**Informe Consolidado de Solicitud de Aclaraciones, Rectificaciones y/o Ampliaciones
Complementario a la Declaración de Impacto Ambiental del Proyecto "Parque Fotovoltaico
Estancia Sunlight"**

Nombre del Titular : Estancia Sunlight SpA
Nombre del Representante Legal : Guillermo Hernandez Martinez
Dirección : Ruta 5 Sur km 280 s/n

El presente Informe Consolidado de Solicitud de Aclaraciones, Rectificaciones o Ampliaciones a la Declaración de Impacto Ambiental del proyecto "Parque Fotovoltaico Estancia Sunlight", contiene las observaciones generadas en virtud de la revisión de la Adenda.

Figura 1: Área de inundación para un período de retorno de 100 años proyectada por el "Parque Fotovoltaico Estancia Sunlight" (Anexo 12, Anexo C, Adenda).

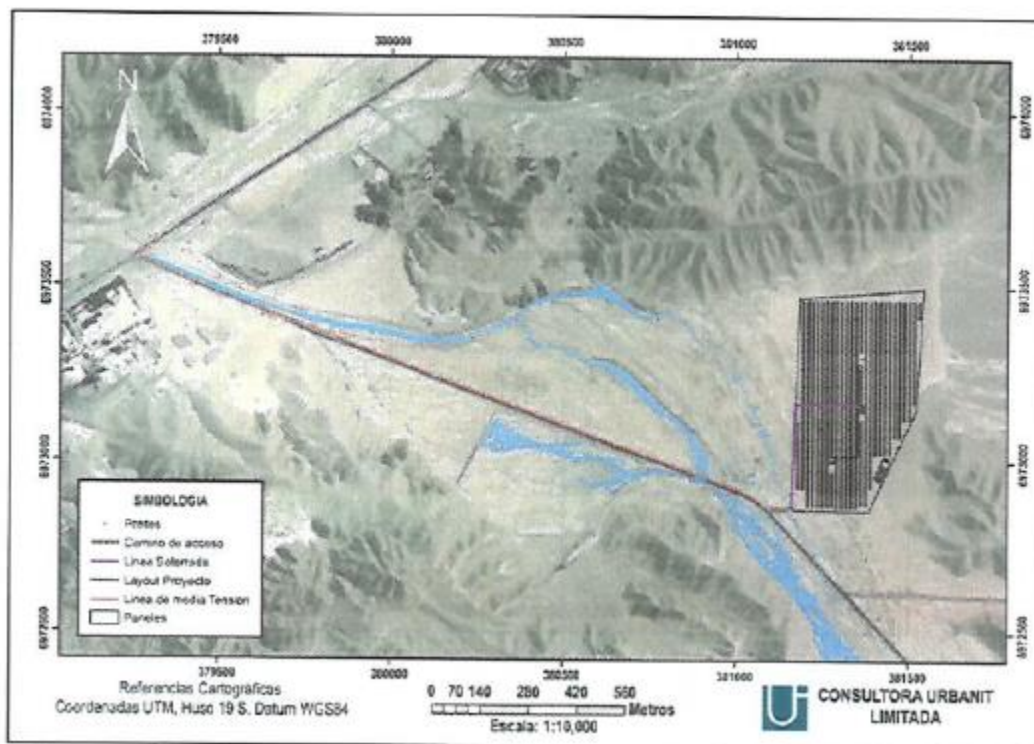
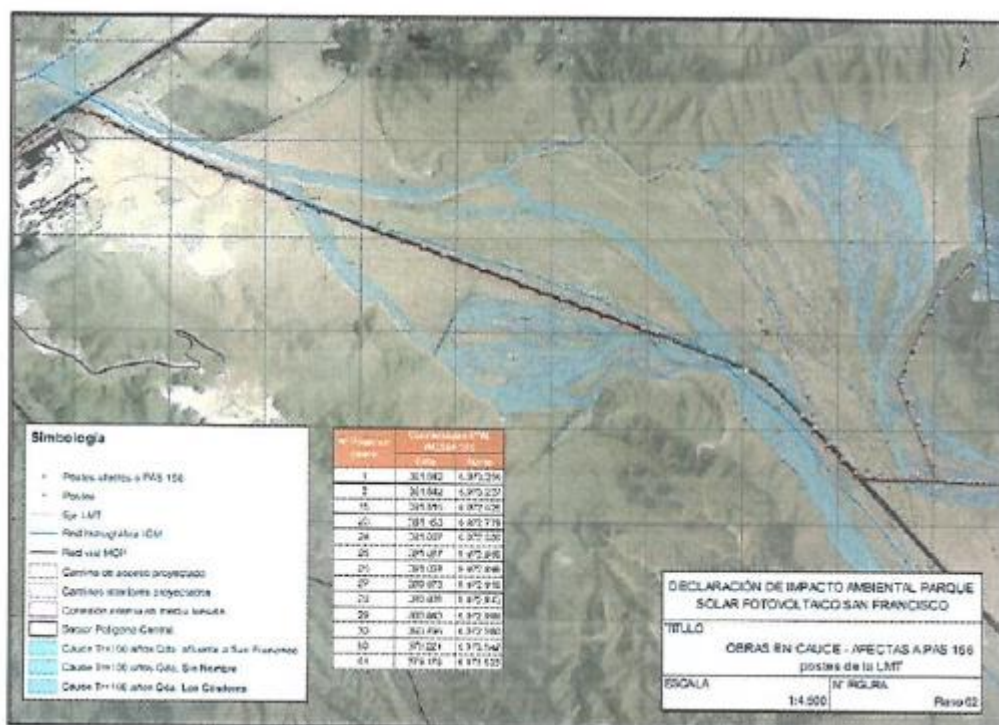
- 1.8.1 En virtud de una revisión realizada al componente “Hidrología” en el Anexo 12, “Estudio Hidrológico actualizado”, Anexo C de la Adenda, el Proponente presenta el área de inundación de la Quebrada Los Cóndores, para un período de retorno de 100 años. Al respecto, y de una revisión de los antecedentes presentados, se logra visualizar que el área de inundación para la Quebrada Los Cóndores presentada en el proyecto "Parque Solar Fotovoltaico San Francisco", aprobado ambientalmente mediante RCA N °31/ 2021, difiere de la información presentada por el Proponente en la presente evaluación ambiental, situación que se expone mediante las figuras a continuación. Por lo anterior, se solicita al Proponente justificar técnicamente tal diferencia, considerando que en el Anexo 12 de la Adenda se señala que, "los postes de la LMT se ubicaron fuera del cauce la Quebrada los Cóndores, es decir, en zonas sin escurrimiento para un periodo de retorno de 100 años". Lo anterior, con tal finalidad de descartar que, a las obras de la LMT, les sería aplicable el PAS 156.

- 1.8.2 Se solicita al Proponente presentar un plano actualizado, georreferenciado, a escala adecuada y en detalle (1:5.000), que ilustre e individualice las áreas de inundabilidad, superpuesto con las obras y partes del proyecto en su conjunto (parque fotovoltaico, línea de media tensión, caminos de acceso, cerco perimetral, instalación de faena, cableado subterráneo, etc.), en archivo formato PDF y KMZ (Google Earth).
